Unterwagen V60 → V60A1

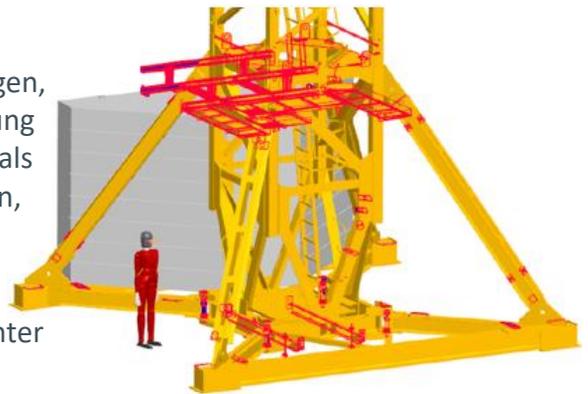
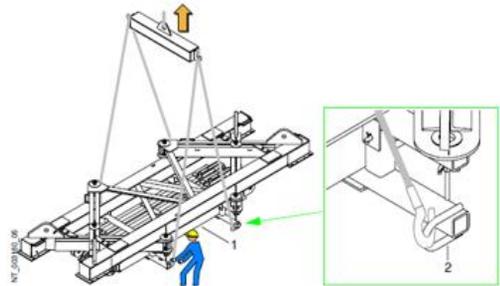
Potain hat gemeinsam mit dem französischen Dachverband für öffentliche Bauarbeiten (Französisch Fédération Nationale des Travaux Publics) an der Verbesserung der Sicherheit und der Ergonomie bei der Entladung von Paketen und der Montage der Unterwagen V60A für ein Mastwerk von 2 m gearbeitet.

- Handhabung: Einrichtung von Anschlagpunkten und Führungsriffen,
- Verpackung Mastabstützungen + Unterwagenhälften, die ein sichereres Entladen mit weniger Handhabung und mehr Platz auf der Baustelle bewirkt.
- Unterwagenmast: Einrichtung eines festen Mittelstegs und zwei seitlicher Klappstege zur Erleichterung der Verbolzung der Mastabstützungen, von Plattformen an den vier Ecken zur Erleichterung der Verbolzung des Masts sowie von Rohren, die als Sicherheitsseil für das Geschirr verwendet werden,
- Bolzen von oben: verbesserte Zugänglichkeit der Verbolzungen Masten-Unterwagenhälfte,
- Zwei Träger, die den Unterwagenmast in senkrechter Stellung auf einem Ballastblock stabilisieren.
